**Nota van zienswijzen en lijst van (ambtshalve) wijzigingen  
ontwerpbestemmingsplan “Stationsomgeving Rijen”  
22 augustus 2023**

## **Nota van zienswijzen en lijst van (ambtshalve) wijzigingen ontwerpbestemmingsplan “Stationsomgeving Rijen”**

Het ter inzage leggen van het ontwerpbestemmingsplan is bekend gemaakt in het digitale Gemeentebled en op de gemeentelijke website op 27 september 2021 en tevens in Weekblad Gilze en Rijen. Het bestemmingsplan heeft ter inzage gelegen van 28 september 2021 tot en met 8 november 2021.

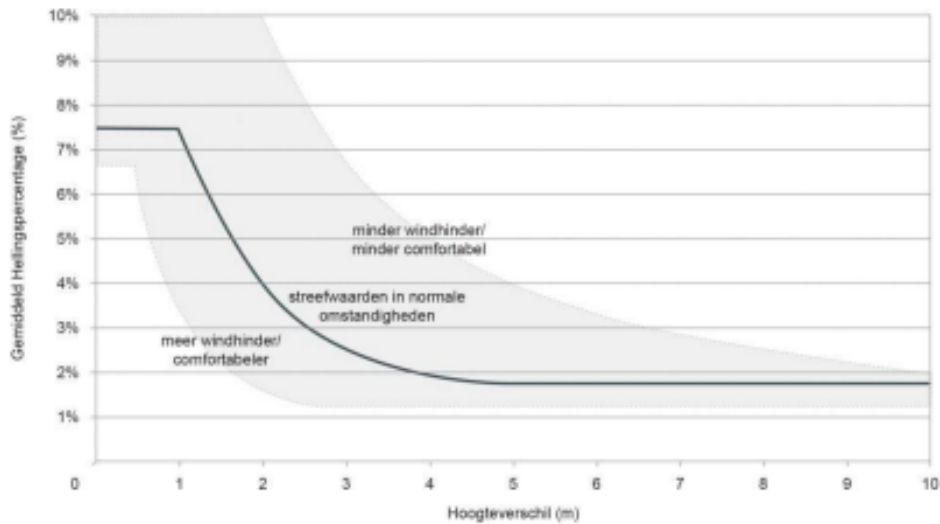
Het nationaal wetenschappelijk instituut voor verkeersveiligheidsonderzoek (SWOV) heeft in de 'Notitie met advies auto-te-gast-tunnel' d.d. 16 juli 2019 met referentie RI/SKO/195075, het toenmalig ontwerp van de onderdoorgang getoetst op **veiligheid**. T.a.v. de hellingpercentages heeft SWOV het volgende opgemerkt:

*“De hellingspercentages zijn ons bekend en hebben we in onze beoordeling meegenomen. Onze inschatting is dat de toegepaste hellingspercentages geen substantieel negatief effect op de verkeersveiligheid hebben. Het heeft waarschijnlijk wel invloed op het fietscomfort, maar onze notitie gaat louter in op de verkeersveiligheidsaspecten van de onderdoorgang”.*

Stichting ZET Brabant (hierna: Stichting ZET) heeft in november 2020 het toenmalig ontwerp van de onderdoorgang ook getoetst. In dit rapport (Spoorzone Rijen, plantoetsing huidig ontwerp) wordt door Stichting ZET het volgende opgemerkt:

Het gemiddelde hellingspercentage van 4% is als ontwerpeis opgenomen en wordt daarom geborgd in het vast te stellen bestemmingsplan. In de planregels wordt hiervoor:
